GEOMATICA-EIA-CAT I-0635-2021

Proyecto: **“PH BEGIN”**

INFORME TÉCNICO DE EVALUACIÓN DE ESTUDIO DE IMPACTO AMBIENTAL

FECHA:	15 DE DICIEMBRE DE 2021
NOMBRE DEL PROYECTO:	PH BEGIN
PROMOTOR:	INMOBILIARIO CIELO AZUL,S.A.
CONSULTORES:	JOHANNA MENDOZA Y MARCIAL MENDOZA
UBICACION:	CORREGIMIENTO DE ERNESTO CORDOBA CAMPOS, DISTRITO DE PANAMÁ, PROVINCIA DE PANAMÁ.

CORREGIMIENTO DE ERNESTO CORDOBA CAMPOS,  
DISTRITO DE PANAMÁ, PROVINCIA DE PANAMÁ -  
PROYECTO PH BEGIN

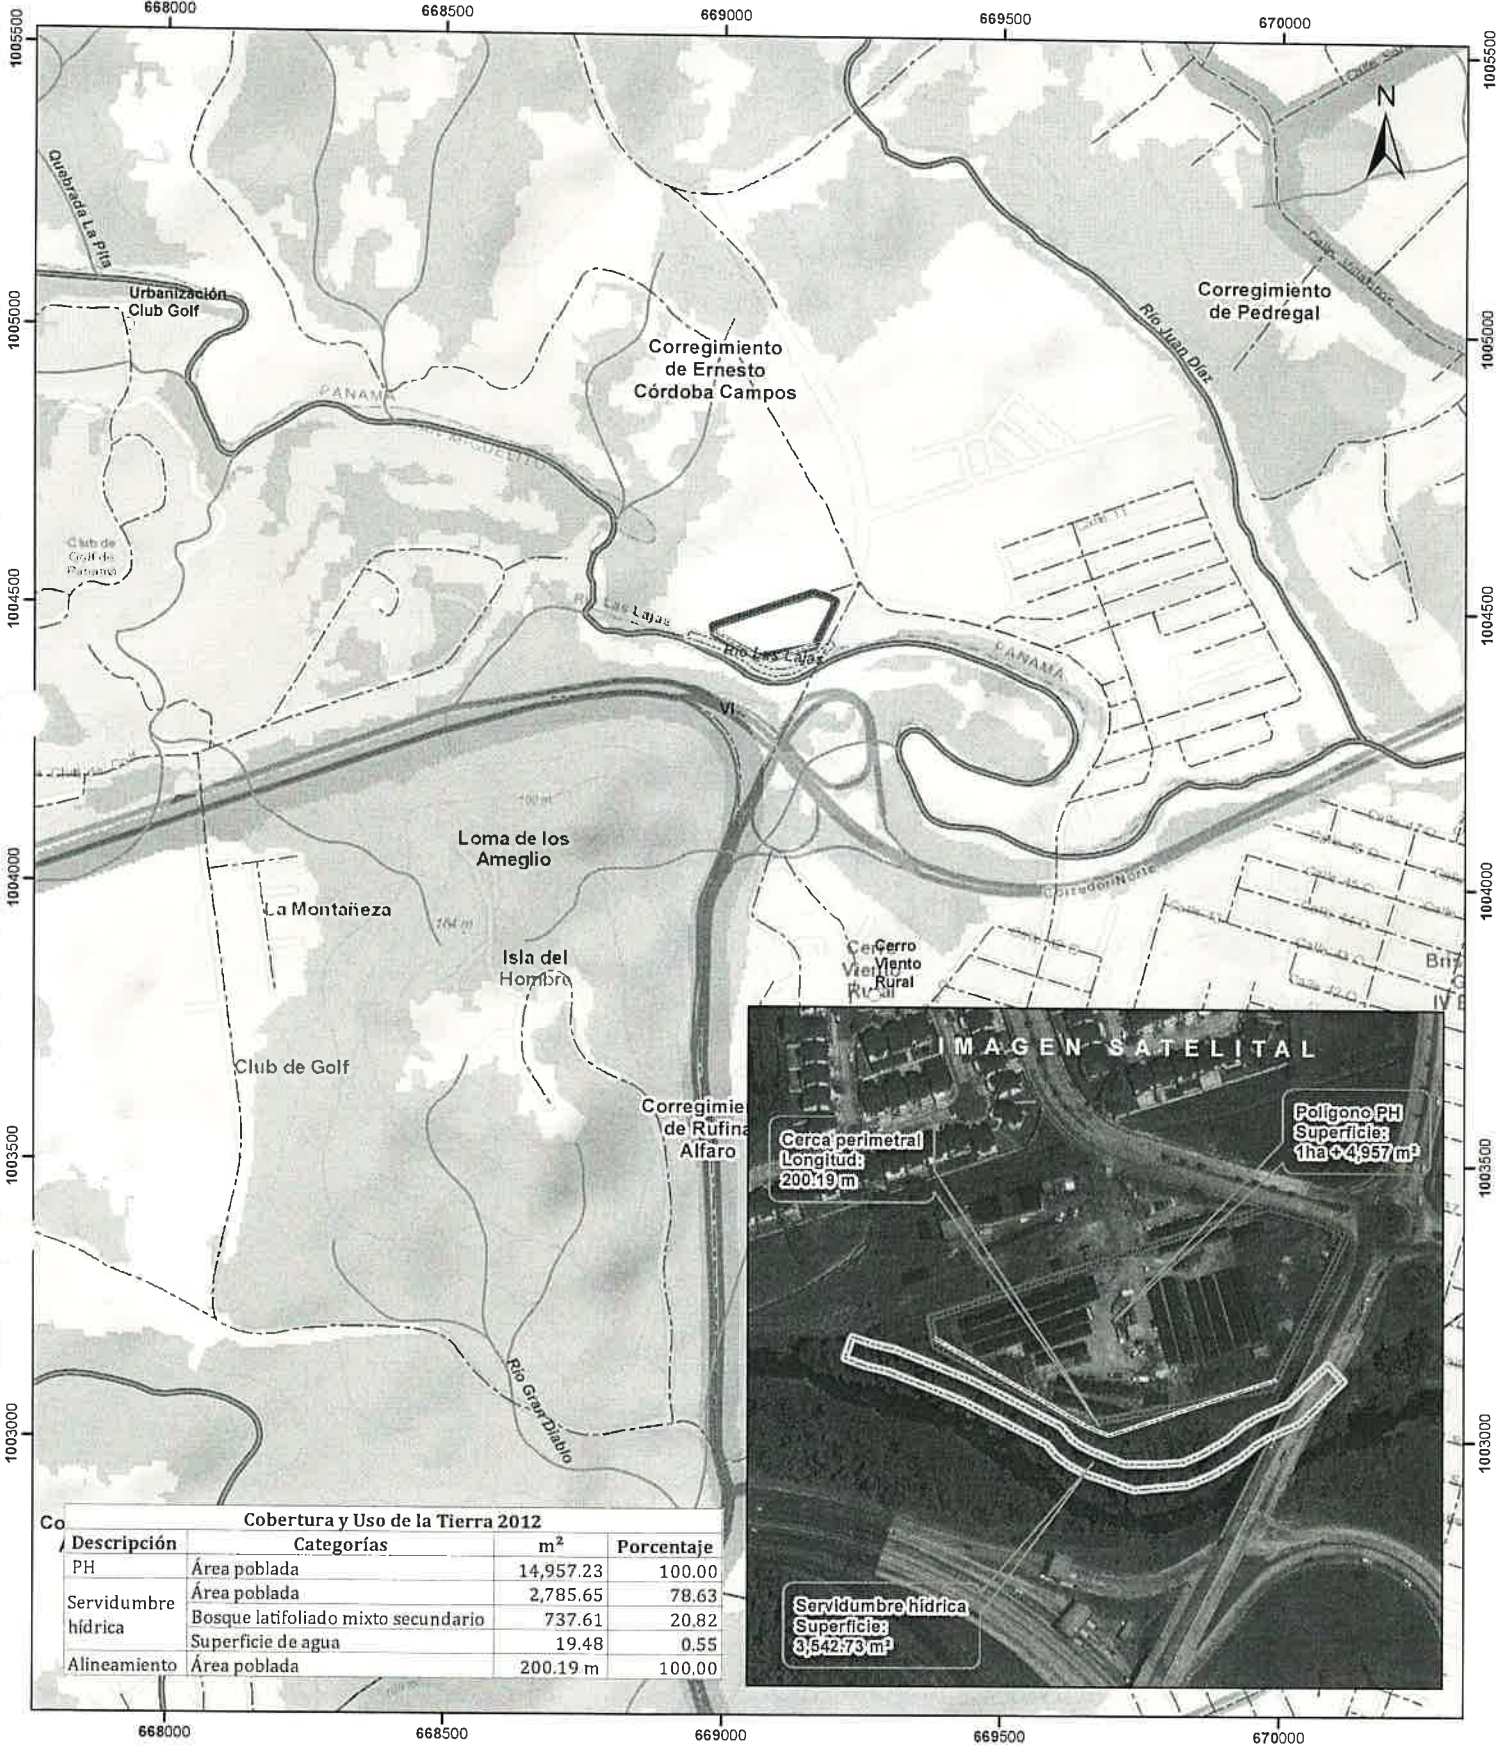
Con los datos proporcionados se generó dos polígonos denominados **“Servidumbre hídrica”** (3,542.73 m<sup>2</sup>), el otro polígono denominado **“PH”** (1ha + 4,957m<sup>2</sup>) y un alineamiento denominado **“cerca perimetral”** (200.19 m). Los mismos se ubican fuera de los límites del Sistema Nacional de Áreas Protegidas

De acuerdo a la Cobertura y Uso de la tierra 2012, los datos se ubican en las categorías de **“área poblada”** **“bosque latifoliado mixto secundario”** **“superficie de agua”**; y según la Capacidad Agrológica se ubica en el tipo **VI** (No arable, con limitaciones severas, aptas para pastos, bosques, tierras de reservas).
